洮南上电二龙 10 万千瓦风电项目（变更）
升压站工程

环境影响报告表

洮南上电二龙 10 万千瓦风电项目（变更）升压站工程 环境影响报告表修改意见单

附图7 本项目所在区域土地利用现状图

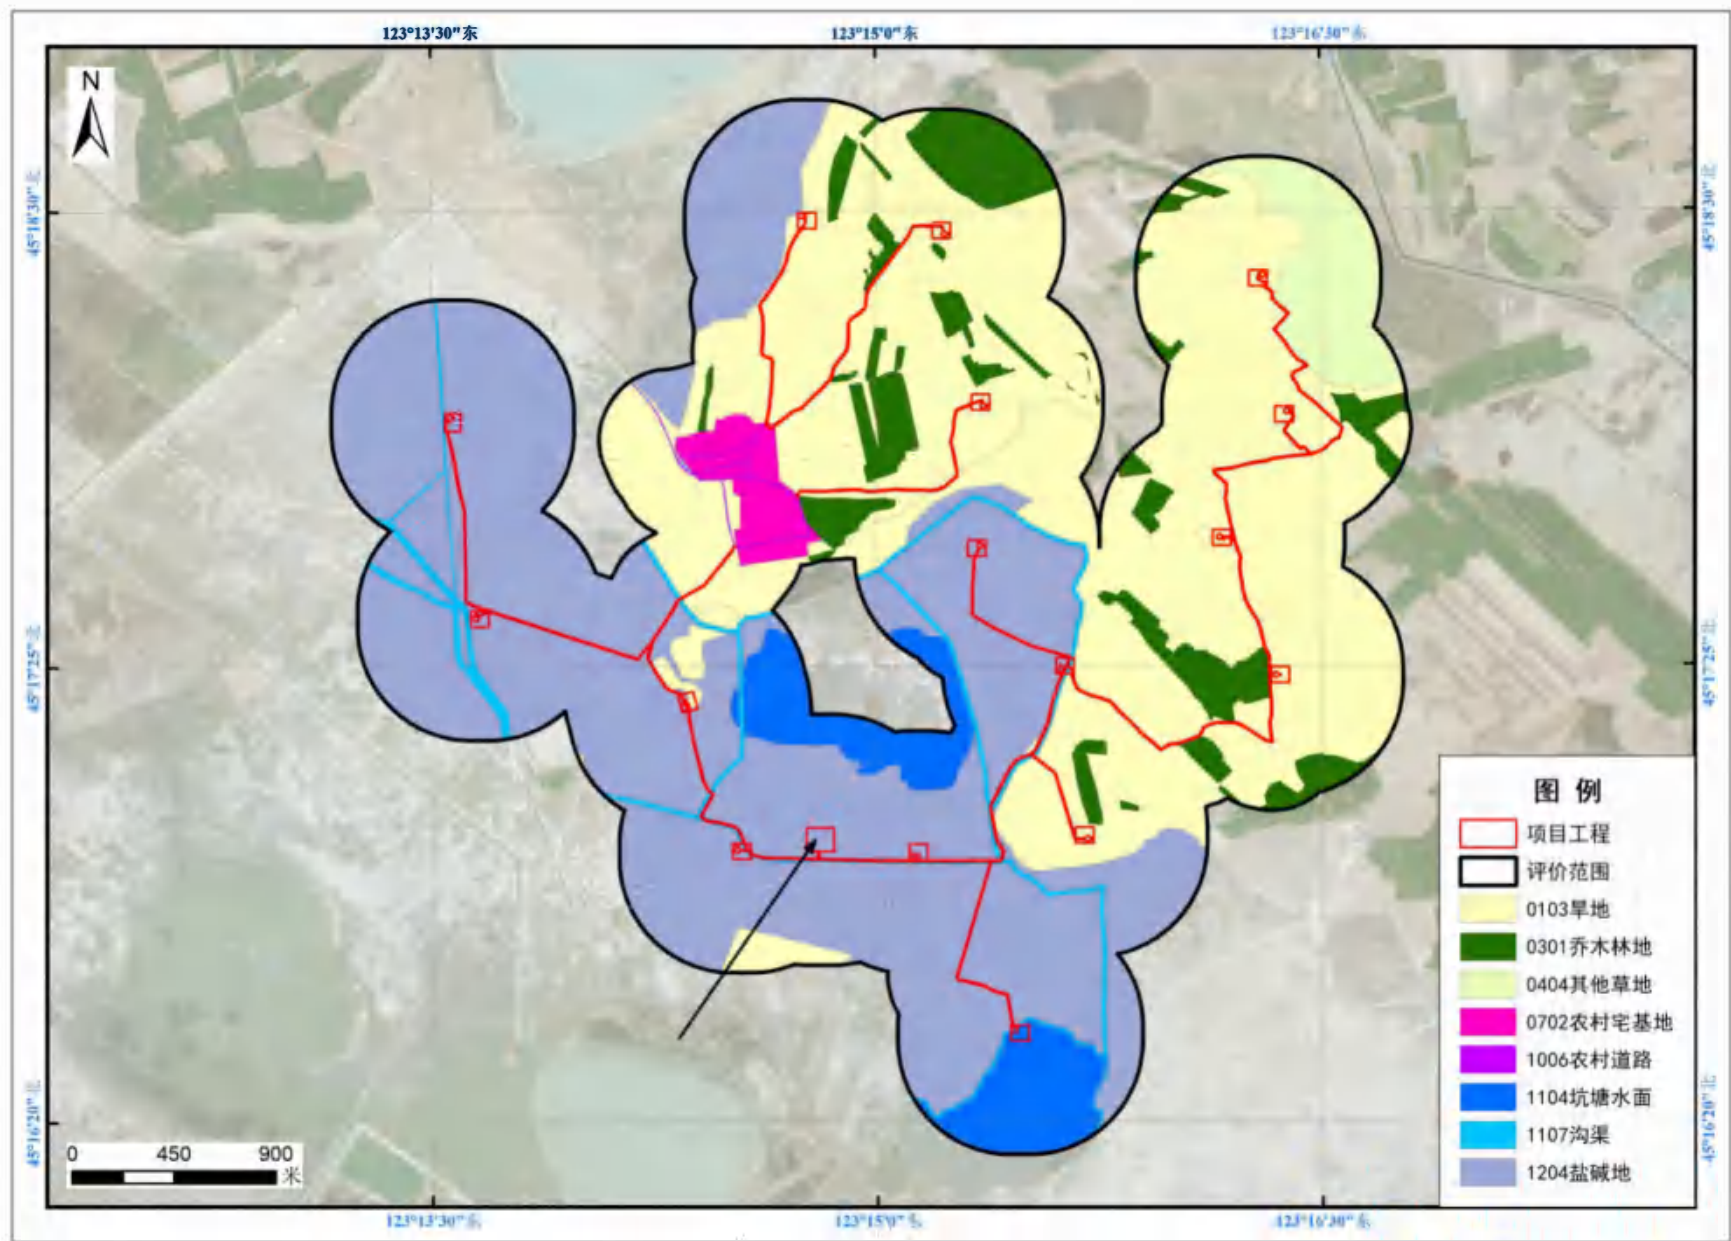
2、核实项目周围土地利用类型，四周不应都是农田，还应该有无利用地（盐碱地），补充土地利用现状图。
